Znak referencyjny postępowania:
FD.271.4.2023

Dotyczy: ogłoszenia nr 2023/BZP 00079925/01 z dnia 3 lutego 2023 r. dot. zadania: „Poprawa dostępności komunikacyjnej miejscowości, w których funkcjonowały bPPGR w gminie Goniądz”.

ZAPYTANIA DO TREŚCI SWZ ORAZ ODPOWIEDZI

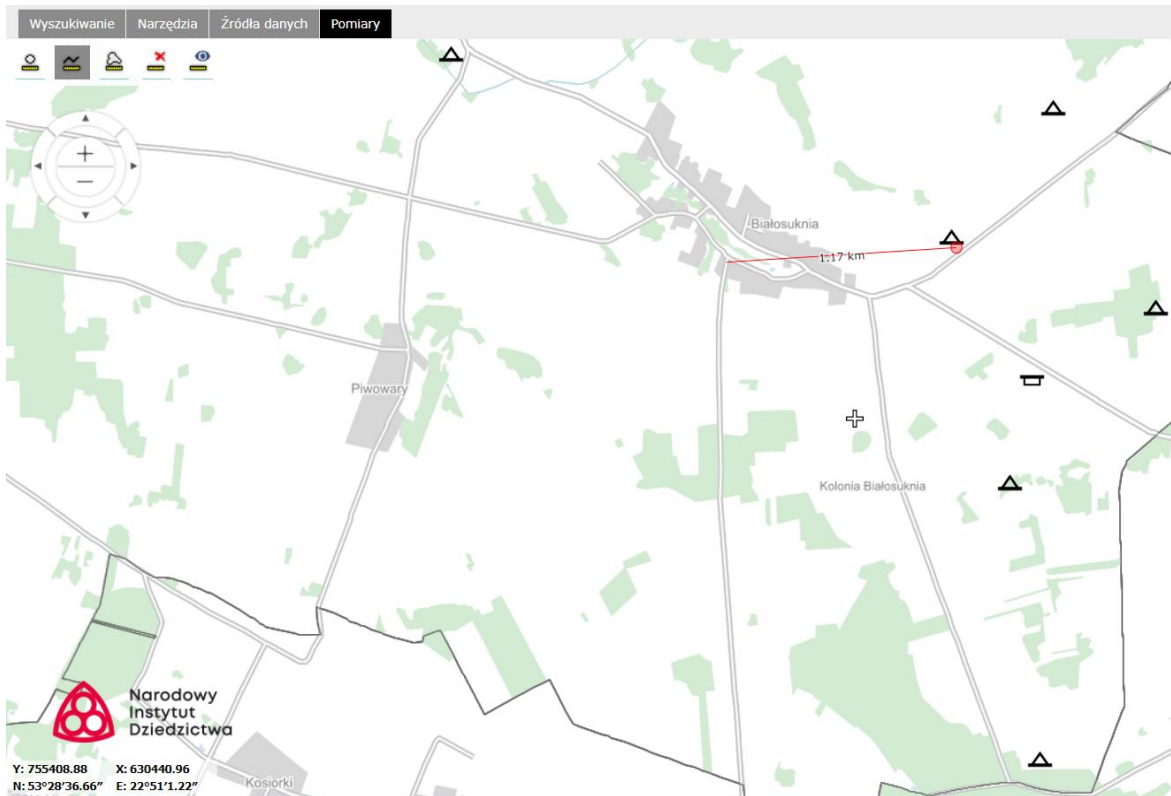
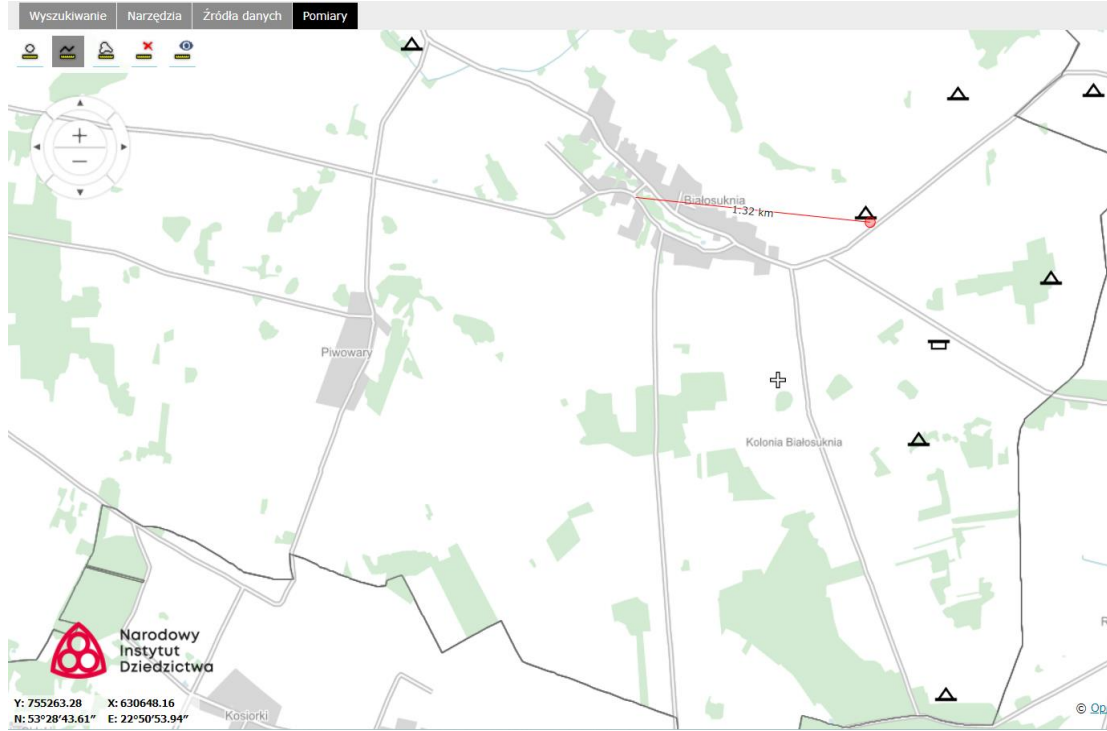
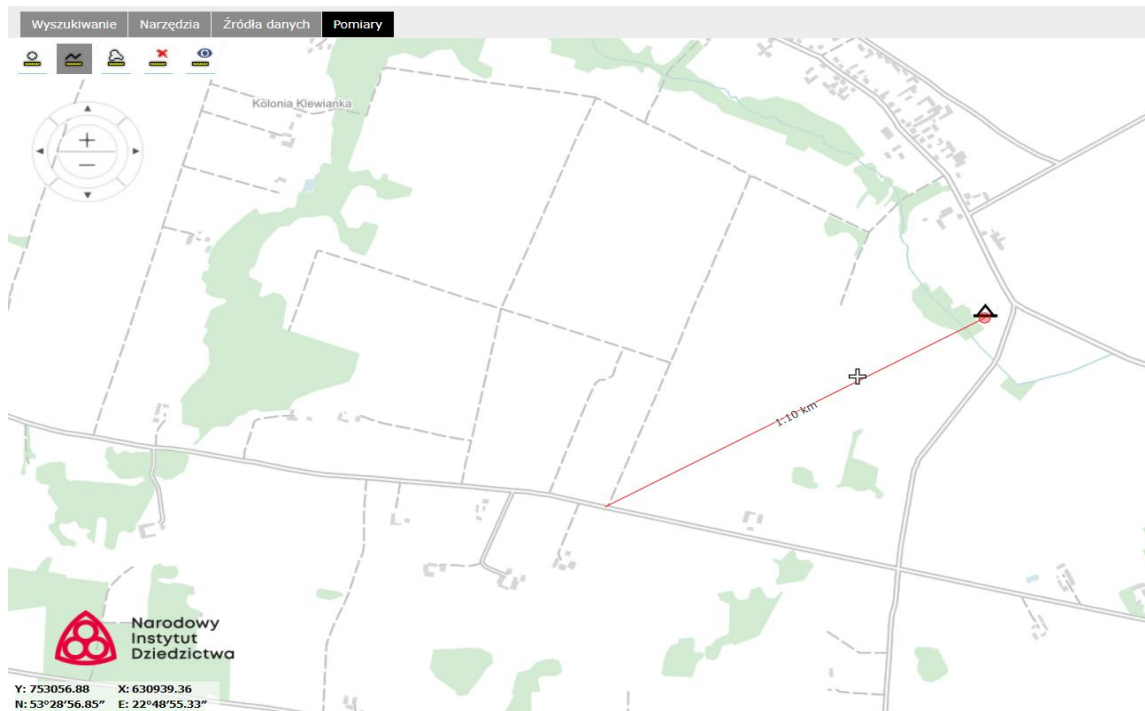
Prosimy o informacje czy w rejonie prowadzonych robót są stanowiska archeologiczne.

Najbliższe względem obszaru prowadzonych robót stanowiska archeologiczne ujęte w wojewódzkiej ewidencji zabytków to stanowisko: Białosuknia, st. 3 (AZP 30-84/29) oraz Klewianka, st. 5 (AZP 30-83/11).

Mając na względzie treść z § 26 ust. 6 pkt. 4 ppkt. C Miejscowego Planu Zagospodarowania Przestrzennego Gminy Goniądz (Uchwała Nr XIII/60/03/Rady Miejskiej w Goniądzu z dnia 21 grudnia 2003 r. - Dz. Urz. Woj. Podlaskiego z 2004 r. nr 2, poz. 39), wszelkie inwestycje prowadzone w bezpośrednim sąsiedztwie stanowisk oraz w promieniu min. 50 m należy każdorazowo uzgadniać z Podlaskim Wojewódzkim Konserwatorem Zabytków.

Zgodnie z pomiarami wykonanymi na stronie <https://mapy.zabytek.gov.pl/nid/> udostępnianej przez Narodowy Instytut Dziedzictwa, ww. stanowiska archeologiczne, ujęte w wojewódzkiej ewidencji zabytków znajdują się w odległości ponad 1 kilometra od rejonu planowanych robót, objętych zamówieniem.
